ECE/TRANS/SC.3/WP.3/2010/8
2 December 2009

**ОБЩИЕ ПРИНЦИПЫ И ТЕХНИЧЕСКИЕ ТРЕБОВАНИЯ ДЛЯ
ПАНЪЕВРОПЕЙСКОЙ РЕЧНОЙ ИНФОРМАЦИОННОЙ СЛУЖБЫ**

Поправки к резолюции № 60 "Международные стандарты, касающиеся
извещений судоводителям и систем электронных судовых сообщений
во внутреннем судоходстве"

ПРОЕКТ ПЕРЕСМОТРЕННОЙ ЧАСТИ I РЕЗОЛЮЦИИ № 60 "МЕЖДУНАРОДНЫЕ СТАНДАРТЫ, КАСАЮЩИЕСЯ ИЗВЕЩЕНИЙ СУДОВОДИТЕЛЯМ И СИСТЕМ ЭЛЕКТРОННЫХ СУДОВЫХ СООБЩЕНИЙ ВО ВНУТРЕННЕМ СУДОХОДСТВЕ"

Схема 1: Структура навигационного сообщения с извещением судоводителям

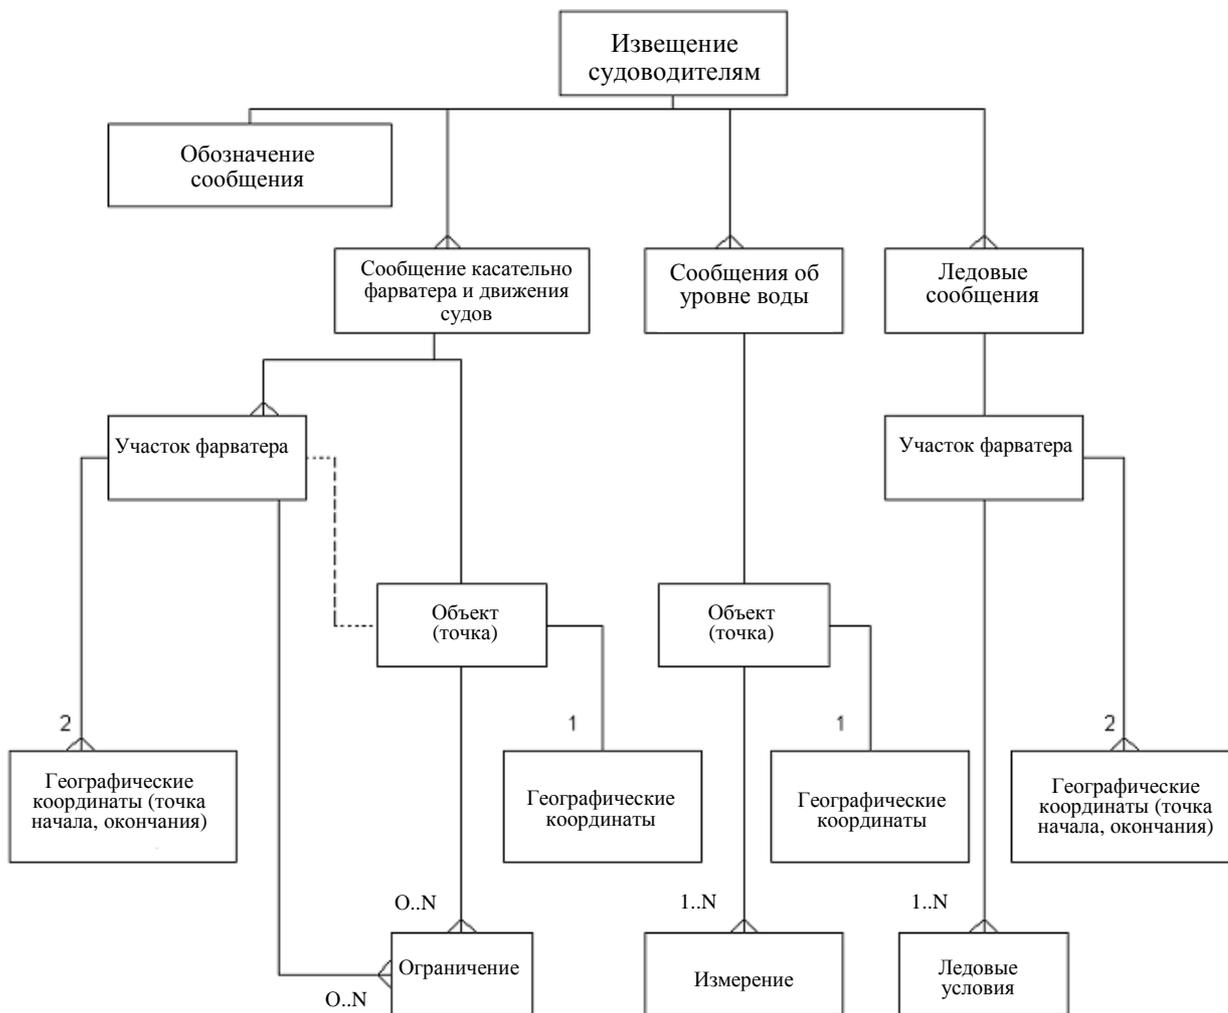
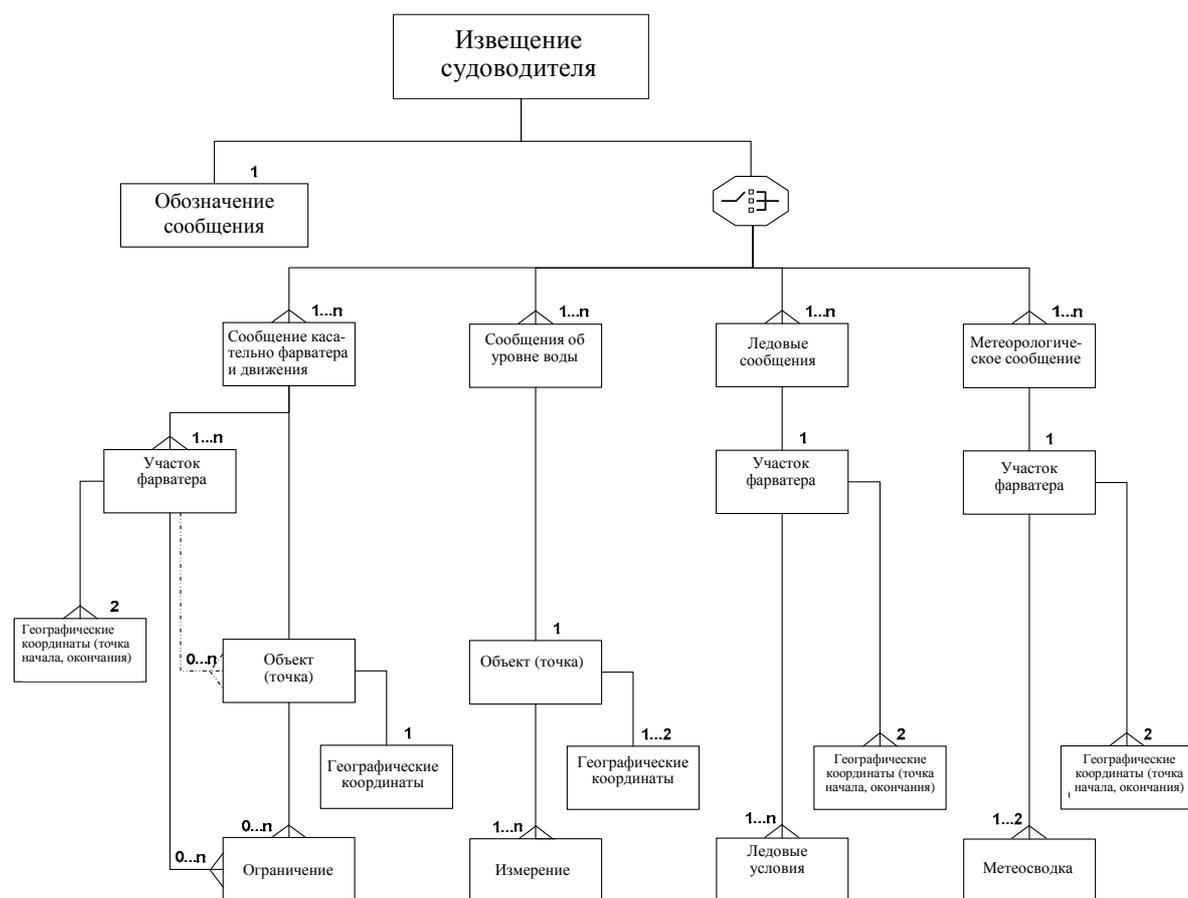
Навигационные сообщения, а также навигационная информация для судоводителей внутреннего судоходства, касающаяся географического объекта, Сообщения с извещениями судоводителям содержат следующие информационные разделы:

- сообщения о свободной высоте под мостами;
 - сообщения о положении плотины;
 - сообщения о водосбросах;
 - сообщения о водном режиме;
 - сообщения об ожидаемом уровне воды;
 - сообщения об ожидаемых наименьших измеренных глубинах;
 - сообщения об ожидаемых водосбросах;
-
- ледовые сообщения;
 - **метеорологические сообщения.**

- обозначение сообщения;
- сообщения касательно фарватера и движения судов;
- информацию об уровне воды;
- ледовые сообщения;
- **метеорологические сообщения.**

~~Как правило,~~ в **В** одном сообщении будут заполняться только два раздела: раздел "Обозначение **сообщения**" и по крайней мере **один** из следующих разделов: "Сообщения касательно фарватера и движения судов", "**Информация Сообщение** об уровне воды", или "Ледовое сообщение" **или** "**Метеорологическое сообщение**" (смешение разделов, отличающийся тип сообщаемой информации не допускаются).

Раздел "Метеорологические сообщения" содержит информацию о метеорологических условиях на данном участке фарватера.
